**OGGETTO:[ID: 6235] Variante non sostanziale al Progetto Preliminare per il Sistema Interportuale di Jesi in variante al PRG. Valutazione Preliminare ai sensi dell’art. 6, c. 9, del D.Lgs. 152/2006. Nota Tecnica.**

Figura 1 – Planimetria Planimetrie di confronto stato vigente (VIA 2010) e stato di variante e sovrapposizione dei due scenari

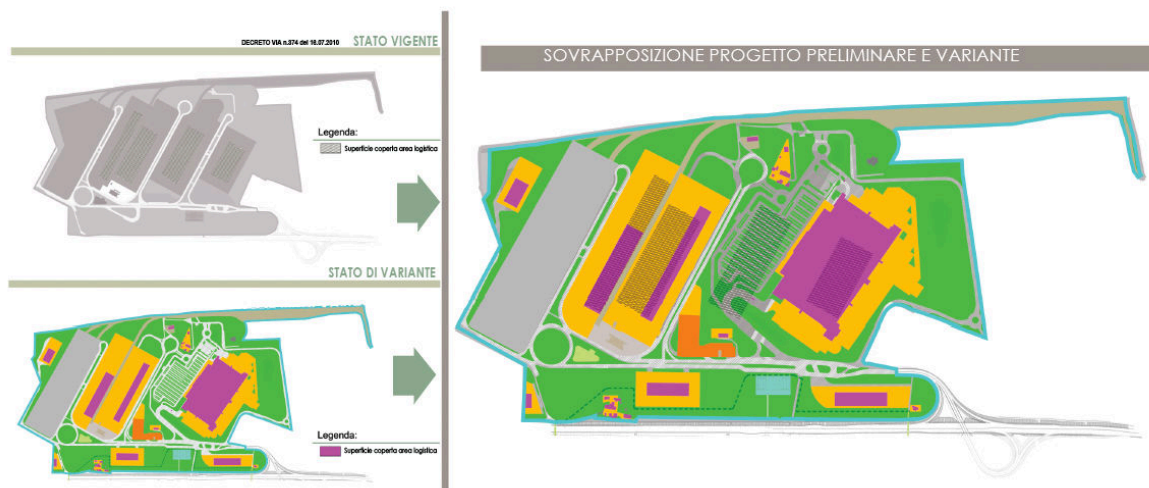
Oggetto della presente valutazione preliminare è una variante al progetto di ampliamento dell'Interporto di Jesi e prevede la divisione della superficie territoriale dell'interporto in 8 comparti, mantenendo inalterato il perimetro dell'interporto (vedi figura n.1), la zonizzazione e le funzioni del precedente progetto preliminare Sistema Interportuale di Jesi, approvato con il Decreto VIA 374/2010, gli indici urbanistici e quindi le aree destinate agli standards e le superfici coperte.

- il perimetro dell'area dell'Interporto viene lievemente modificato per adeguamento cartografico e catastale rispetto all'ampliamento previsto dal Progetto Preliminare con superficie territoriale coincidente e pari a mq. 1.010.762;

- viene mantenuta la zonizzazione definita dal progetto preliminare;
- resta inalterata la previsione degli standards urbanistici, delle superfici coperte totali e degli indici predisposti per le varie aree funzionali;

- viene proposta la divisione della superficie territoriale in 8 comparti con capacità edificatoria (superficie coperta) proporzionale alla superficie territoriale, calcolata tramite l'indice territoriale definito in fase di progetto preliminare;
